**「【エコノミーシリーズ】 取手 樹脂外付 標準タイプ」仕様変更のご案内**

【エコノミーシリーズ】 取手 樹脂外付 標準タイプ

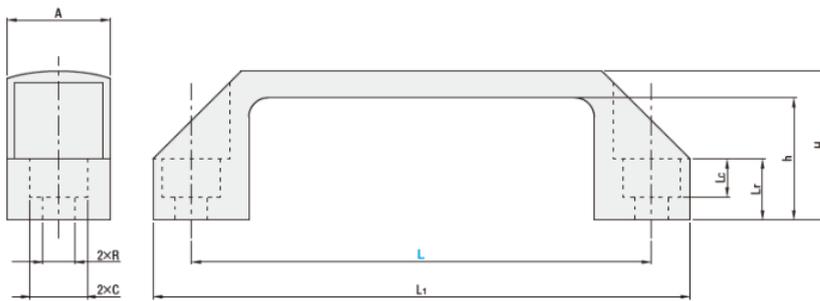
型番		変更前				変更後			
Type	L	H	h	L <sub>1</sub>	C	H	h	L <sub>1</sub>	C
C-UPCA	90	36	29	107	10	36	29	107	11
	120	39	32	140	15	40	33	138	15

カタログ数値が誤っていたため上記の数値に修正させていただきます。

カタログ表記誤りのため、現行商品から上記仕様となります。
